2. Änderung Regionales Raumordnungsprogramm
1. Öffentliches Beteiligungsverfahren – Tabelle 4: Stellungnahmen aus der Öffentlichkeit
Sortiert nach Fläche

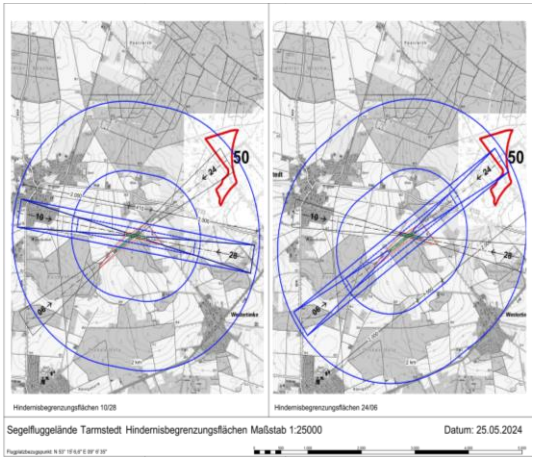
Der nach diesen Kriterien definierte Abstand von 1,9 km zwischen unserem Segelfluggelände und dem Vorranggebiet Nr. 50 ist nicht eingehalten worden, siehe Abbildung unten.

Von der Flugplatzmitte aus ist der 1,9 km Kreis rot gekennzeichnet. Man sieht, dass das Vorranggebiet Nr. 50 (gelb und nur grob gekennzeichnet) im südwestlichen Teil nicht mit den Vorgaben kompatibel ist.

Fällt der südwestliche Teil des Vorranggebiets weg, wird das ganze Gebiet zugleich so klein, dass es nach unserem Kenntnisstand nicht mehr unter die zulässigen Vorranggebiete fällt.
In der NFL 1-1679-19 GEMEINSAME GRUNDSÄTZE DES BUNDES UND DER LÄNDER FÜRDIE GENEHMIGUNG DER ANLAGE UND DES
